ADMINISTRACIÓN NACIONAL DE ELECTRICIDAD

LICITACIÓN PUBLICA INTERNACIONAL ANDE N° 1167/2015

Adquisición e Instalación del Sistema de Información SCADA/EMS

COMUNICACIÓN ACLARATORIA N° 4

PLANO CENTRO TECNICO

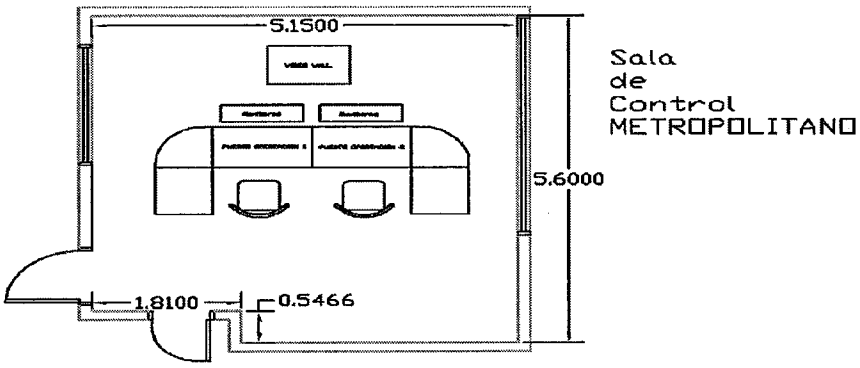
Las medidas del cuarto de control regional, si es posible obtener un plano para la ubicación de las consolas, así mismo mediante este correo solicitamos sean publicados o disponibilizados los archivos en Autocad en formato dwg, de los diferentes edificaciones y planos sugeridos, ya que facilita mucho la gestión de determinación de los trabajos a realizar.

Al respecto, sírvanse considerar para la elaboración de sus Ofertas, la respuesta a la Consulta N° 17 de la Comunicación Aclaratoria N° 3. Adicionalmente en la presente Comunicación Aclaratoria se adjunta un archivo PDF con dimensiones del Centro de Control Regional Metropolitano.
